Detaljplan för del av fastigheterna Hillerstorp 1:48, 1:57, 1:59, 2:69, 4:186 och 4:236 (f. d. Ekorren) i Gnosjö kommun, Jönköpings län

SAMRÅDSREDOGÖRELSE

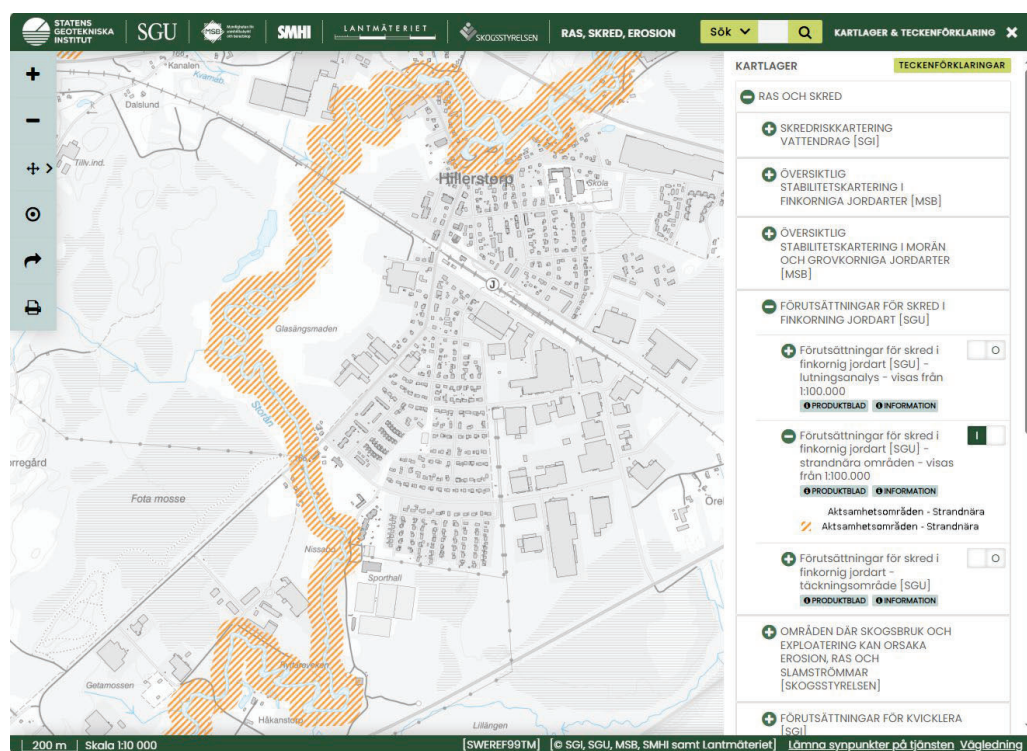
Det är även i mindre planområden värdefullt att i planhandlingarna redovisa den möjliga trafikökning som planen kan komma att leda till vid ett maximalt utnyttjande av byggrätten. Det underlättar för närboende att bedöma planens konsekvenser även i situationer där trafikmängderna inte bedöms vara av sådan art att några miljö kvalitetsnormer eller bullerriktvärden överskrids.

I 4 kap. 33a § plan- och bygglagen anges att om en detaljplan avser en eller flera bostadsbyggnader ska planbeskrivningen, om det inte kan anses obehövt med hänsyn till bullersituationen, innehålla en redovisning av beräknade värden för omgivningsbuller vid bostadsbyggnadens fasad och vid en uteplats om en sådan ska anordnas i anslutning till byggnaden.

Enligt Länsstyrelsens bedömning innebär områdets lokalisering och omgivande trafiksituation att riktvärden för ekvivalent buller sannolikt inte överskrids vid fasad, men då byggrätten ligger intill en väg bör detta ändå redovisas i planhandlingarna.

Planen behöver även redovisa/säkerställa att bostäderna som medges har förutsättningar att uppfylla riktvärden för uteplatser både vad gäller ekvivalenta och maximala ljudnivåer. Det behöver också beskrivas utifrån vilket underlag som kommunen gör bedömningen att samtliga riktvärden kan uppfyllas. Till stöd för bedömning och ställningstagande kan exempelvis Boverkets vägledning "Hur mycket bullrar vägtrafiken" användas.

Trafikmängderna bedöms inte vara av sådan art att bullerriktvärdena överskrids. Hade planområdet varit beläget utefter väg 151, hade det lägsta tabellvärdet i Boverkets vägledning "Hur mycket bullrar vägtrafiken" varit tillämpligt. Aktuell planområde ligger med 20 m avstånd till vägmitt Storågatan, som är mindre än väg 151 och därför inte uppnår de ÅDT-värden som Boverkets vägledning har tabeller för. Planområdet befinner sig inte i bullerutsatt läge.

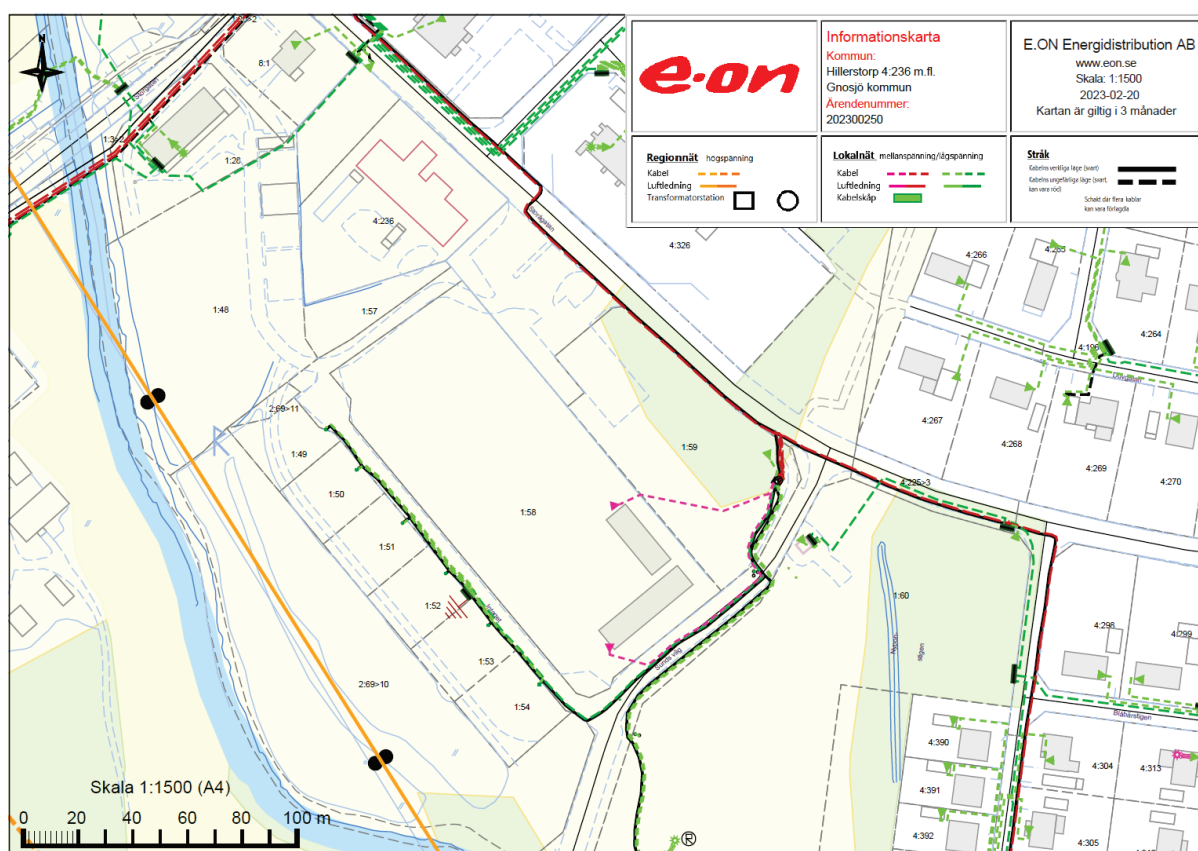
Järnbäraren Fastighets AB önskar nockhöjd 25,0 m på det område som avses för bostäder.

Kommentar: Bestämmelsen om högsta nockhöjd revideras i planhandlingarna enligt önskemål.
